Comune di Cinisello Balsamo
Settore Governo del Territorio

Proposta preliminare di Piano attuativo nell'ambito AT-L "via Canzio – via Marche"

Relazione tecnica istruttoria

Planimetria Piano Terra

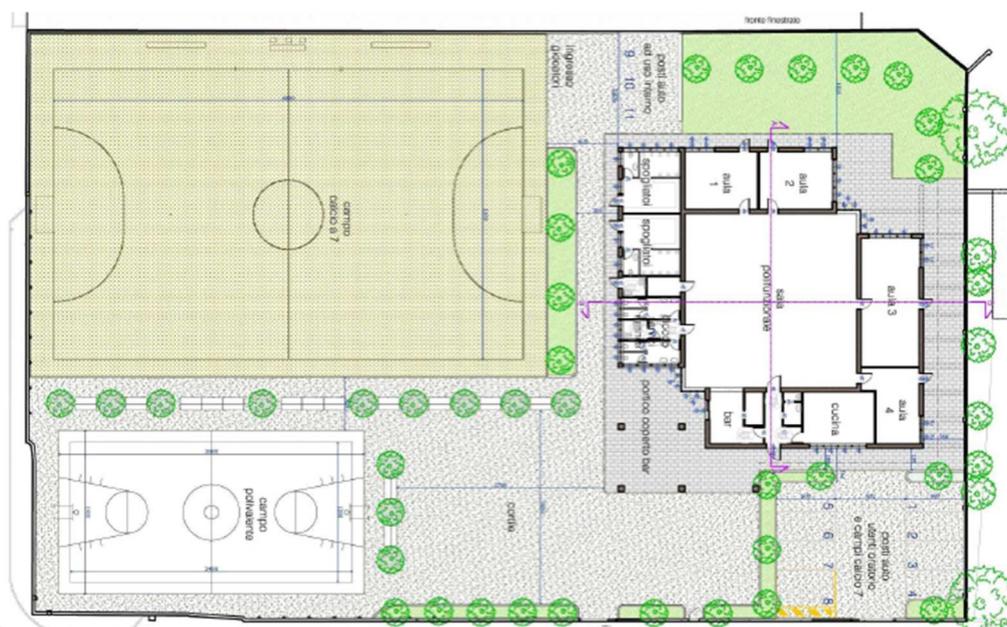
non risulta verificato l'art. 4.1 comma 9 delle disposizioni del PdS relativo alla quantità di parcheggi pubblici pari all'8% della Slp: $6.100 \times 8\% = 488$ mq;

Non risulta verificato l'art. 4.1 comma 9 delle disposizioni del PdS relativo alla quantità minima di parcheggi pubblici pari all'8% della Slp: $6.100 \times 8\% = 488$ mq.
